OMBYGGING FRA 3N~400V TIL 3~230V

- only applicable for Norway -

112400NO-02
2020-03

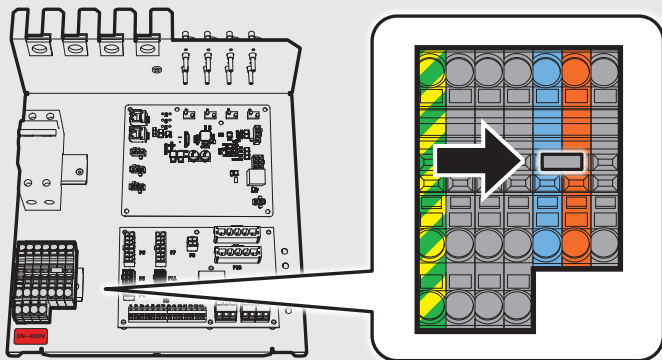
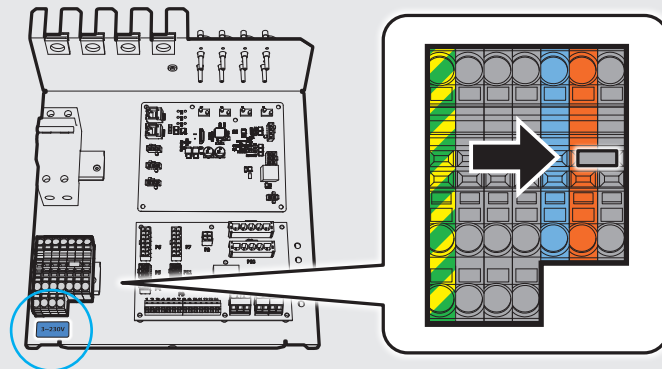
3N~400V

Kamlasken sitter på **blå og oransje** rekkeklemme, som vist.

3~230V

Flytt kamlasken til **grå og oransje** rekkeklemme, som vist. Sett på **blå etikett** (230V) over rød 400V etikett.
